LICITACIÓN PÚBLICA NACIONAL E INTERNACIONAL N° 01/2026

Programa Integral de Logística Urbana y Metropolitana del Gran Rosario, Santa Fe
Obra: DESVÍO DE TRÁNSITO PESADO EN LA RUTA PROVINCIAL N°91 (ACCESO A
TIMBÚES – ETAPA 2), de la Provincia de Santa Fe.

CIRCULAR ACLARATORIA N°2 – CON CONSULTA

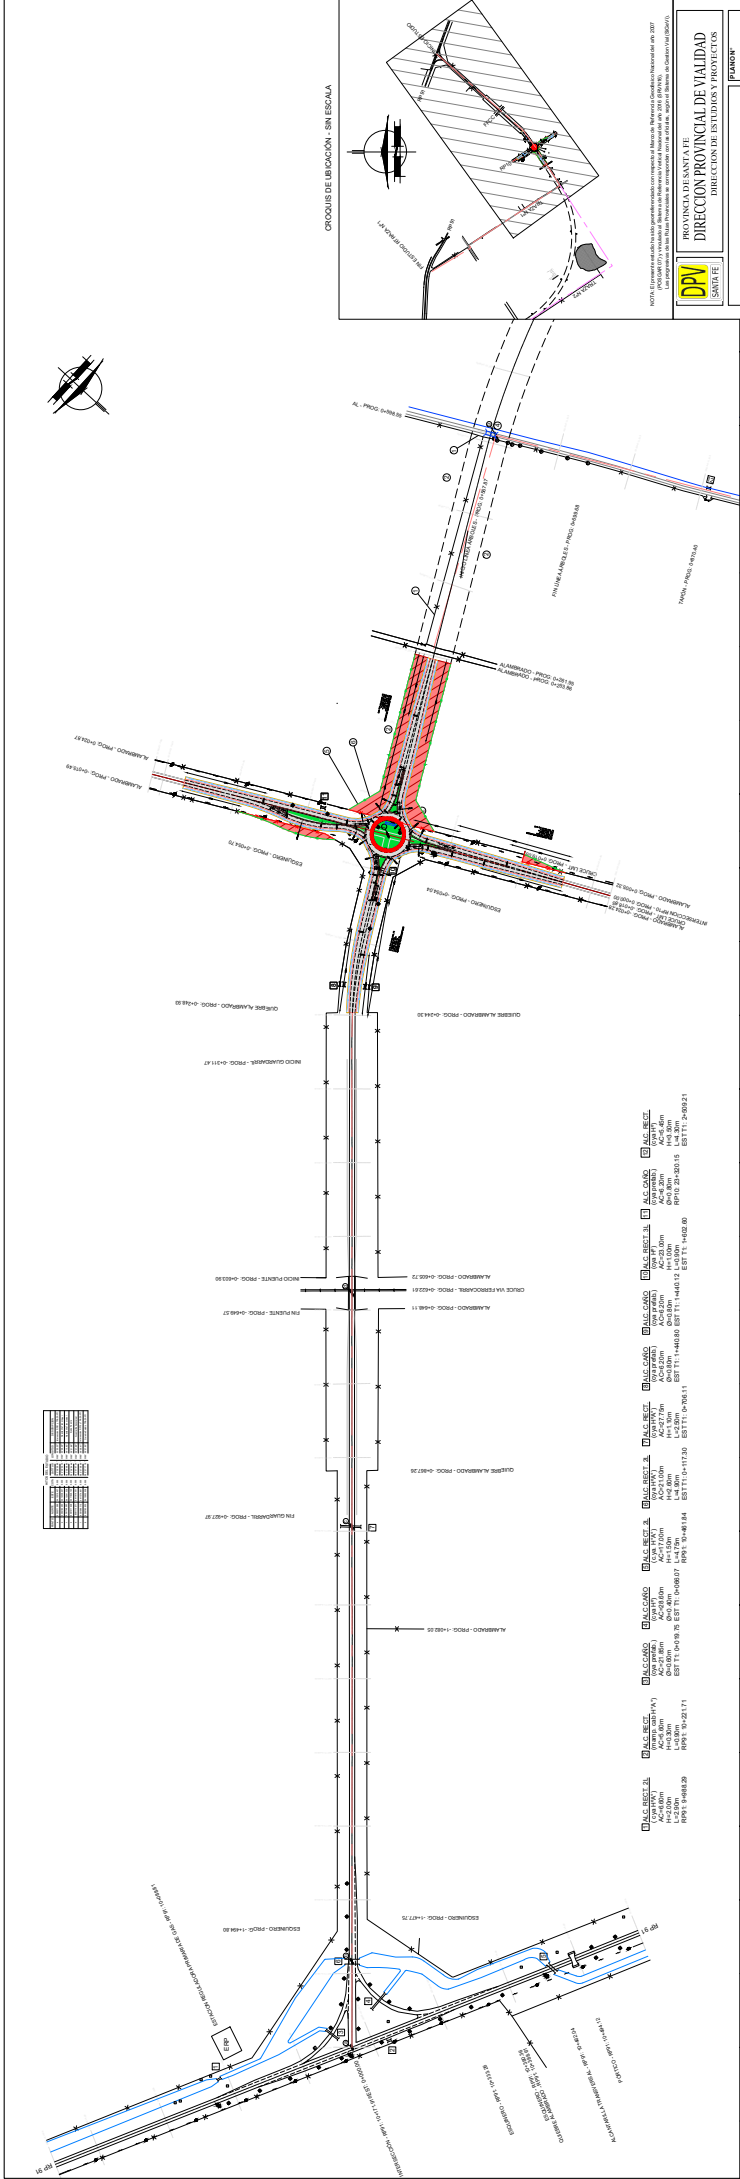
Solicitamos se aclare la discrepancia entre las PLANILLAS DE CÓMPUTOS MÉTRICOS (folio 590) y el detalle de la propuesta (folio 656) del documento 4. Documentación Técnica Renglón 1.pdf, en donde el ítem pilote diámetro 1.00m tiene cómputo de 68,49 m mientras que en planos Y la planilla de oferta se indica con esa cantidad con el diámetro de 1.20 m.

Es correcto lo indicado en 4. Documentación Técnica Renglón 1- Fs. 656, donde en la planilla de cómputo el ítem 4.25 CONSTRUCCION PUENTE ALTO NIVEL SOBRE FFCC Y RNN 11, se computan para los pilotes de 120 cm una cantidad de 68,49 m.

PLANAL TIEMETRIA KM(0) KM(3)

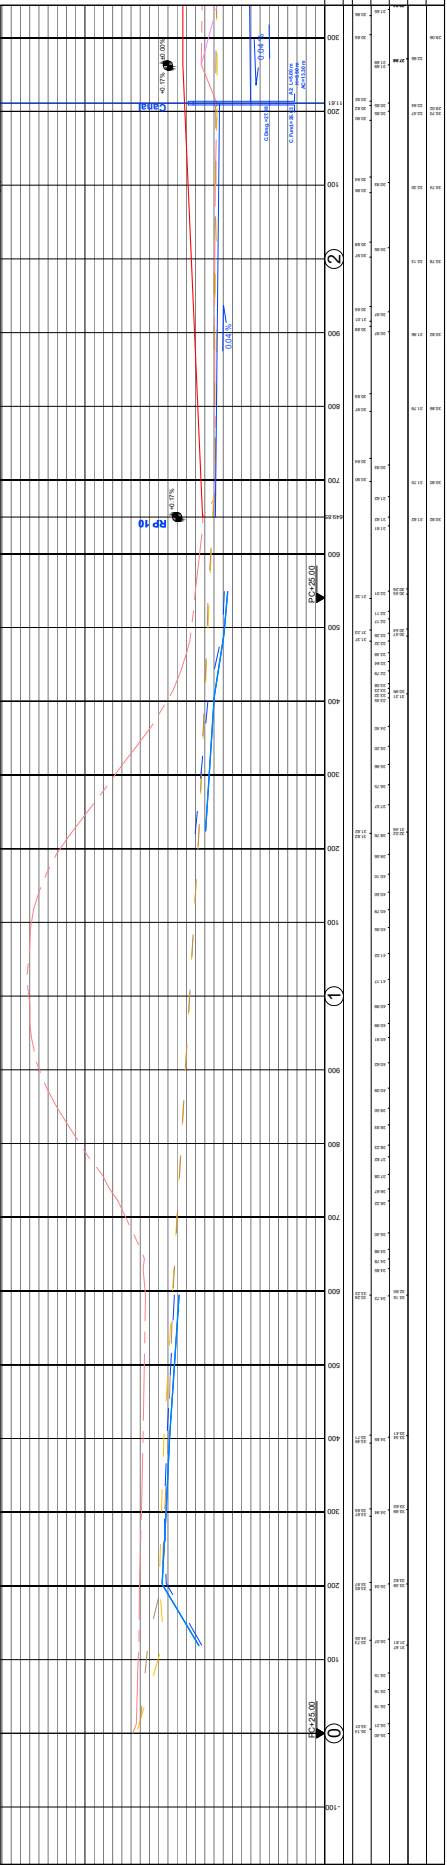
Observamos que en los planos de las planialtimetrías, **no se encuentran expresadas las cotas de la rasante**. Dichos valores son necesarios para poder realizar el estudio detallado de la obra.

Se adjunta planimetría.
